ПАСПОРТ ДОСТУПНОСТИ
приоритетного социально-значимого объекта для маломобильных граждан
№ 2

1.1 Наименование (вид) объекта: структурное подразделение детский сад «Ягодка» государственного бюджетного общеобразовательного учреждения Самарской области средней общеобразовательной школы № 10 имени полного кавалера ордена Славы Петра Георгиевича Макарова города Жигулевска городского округа Жигулевск Самарской области

АНКЕТА ОБСЛЕДОВАНИЯ № 2 от «9» апреля 2018г.
ПРИОРИТЕТНОГО СОЦИАЛЬНО-ЗНАЧИМОГО ОБЪЕКТА О ЕГО ДОСТУПНОСТИ
ДЛЯ ИНВАЛИДОВ И ДРУГИХ МАЛОМОБИЛЬНЫХ ГРУПП НАСЕЛЕНИЯ

адаптации объектов социальной инфраструктуры и обеспечения доступности услуг для инвалидов и других маломобильных групп населения на территории г. о. Жигулевск ГБОУ СОШ № 10 СПДС «Ягодка» корпус № 2 на 2021 -2030 год

Фото № 10 Коридор

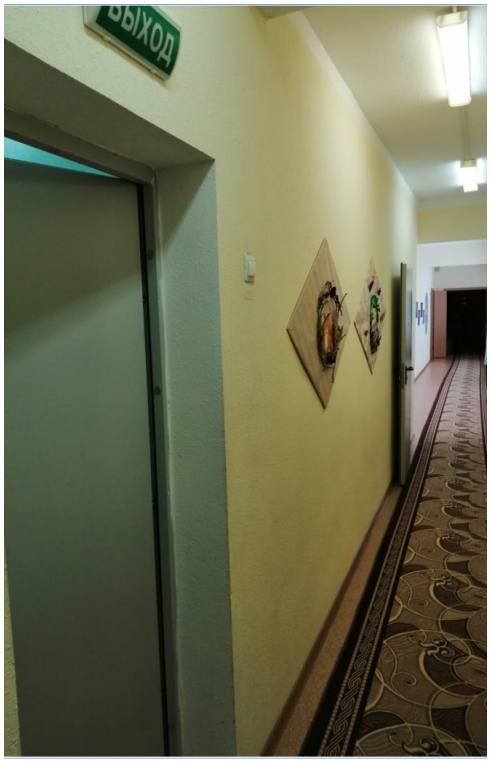
3.5	Дверь	есть	б/н	9	-	-	-	-
3.6	Пути эвакуации (в. т. зоны безопасности)	есть	17	10	Эвакуационный выход не соответствует требованиям доступности для людей не креслах-колясках и с нарушением опорно-двигательного аппарата	К,О,С,Г	На путях эвакуации не должно быть порогов и перепадов высот пола.	Работы в рамках текущего ремонта по мере выделения финансовых средств
	ОБЩЕЕ требования к зоне

Фото № 11 Кабинетная форма обслуживания

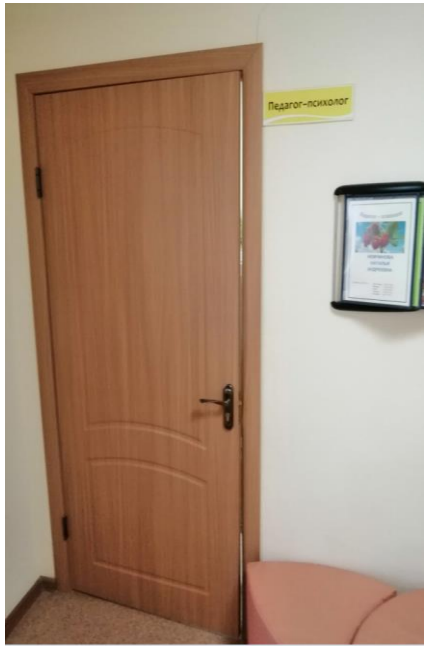
4.1	Кабинетная форма обслуживания	есть	39,40,42,43,44,46,47,49-59	11	Информирующие обозначения не соответствуют требованиям нормативных документов. Не дублируются рельефными знаками (шрифтом Брайля)	К,О	Следует установить информирующие обозначения помещений: рядом с дверью, со стороны дверной ручки ; на высоте 1,4 -1,75 ;- дублирование рельефными знаками п.3.6	Работы в рамках текущего ремонта по мере выделения финансовых средств

Фото № 12 Туалетная комната

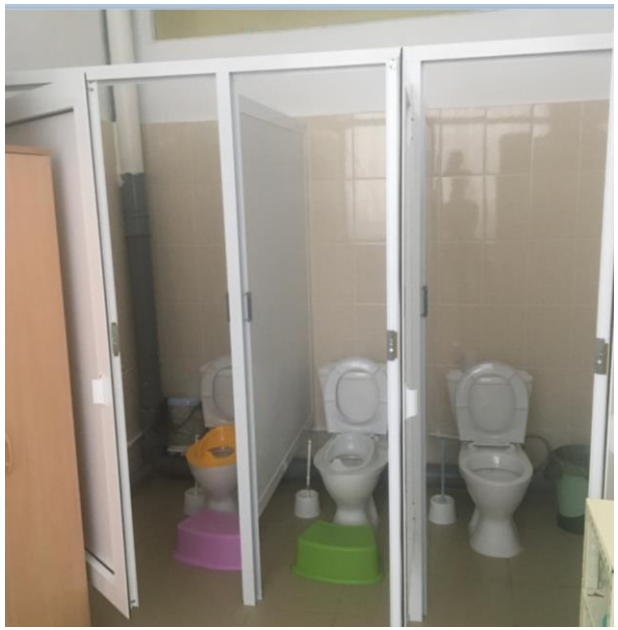
5.1	Туалетная комната	есть	9,56	12	Не оборудовано двухсторонняя связь с диспетчерским пунктом или кнопка вызова. Отсутствует аварийное освещение, крючки для одежды, костылей, в кабине должно быть свободное пространство диаметром 1,4м для разворота кресла-коляски. Ширина проема не соответствует, не установлены откидные опорные поручни, не установлены откидные сиденья.	К,О,С,Г	Расширить дверные проемы в туалетные кабины, установить крючки для одежды, костылей	Работы в рамках текущего ремонта по мере выделения финансовых средств
